**Avis délibéré de la mission régionale
d'autorité environnementale
Hauts-de-France
sur le projet d'extension et de reconstruction de la station d'épuration
de la Métropole européenne de Lille à Wattrelos (59)
Étude d'impact de février 2024**

n°MRAe 2024-7898

(Zone d'intervention phase 2 Dossier de dérogation espèces protégées page 7)

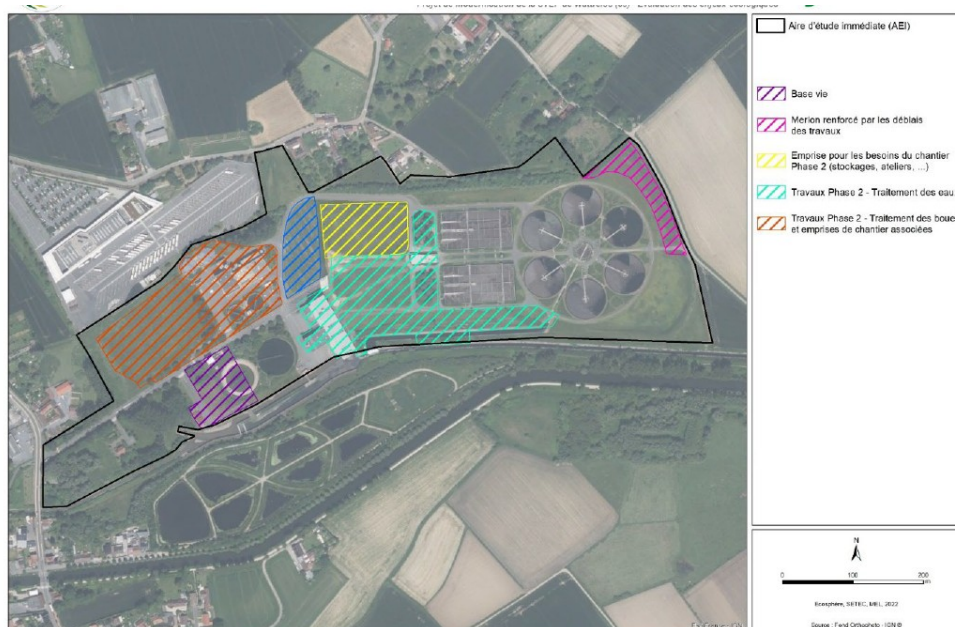
Une deuxième phase de travaux est envisagée sur le site. Cette phase consistera en la construction d'une file de traitement pluvial, d'une nouvelle file de traitement des boues par méthanisation et une extension de la file de traitement biologique existante. Les impacts de cette deuxième phase sont peu abordés, et il est indiqué page 14 de l'étude d'impact que des mesures concernant la phase 2 du projet sont présentées, mais seront détaillées dans le second dossier, avec une actualisation de l'étude d'impact à la suite des études de conception de la phase 2.

L'autorité environnementale recommande de compléter l'étude d'impact afin qu'elle porte sur l'ensemble du système d'assainissement, incluant le réseau de collecte des eaux arrivant à la station, jusqu'au devenir des eaux traitées et des autres effluents produits (boues, déchets ...) permettant ainsi une approche globale.
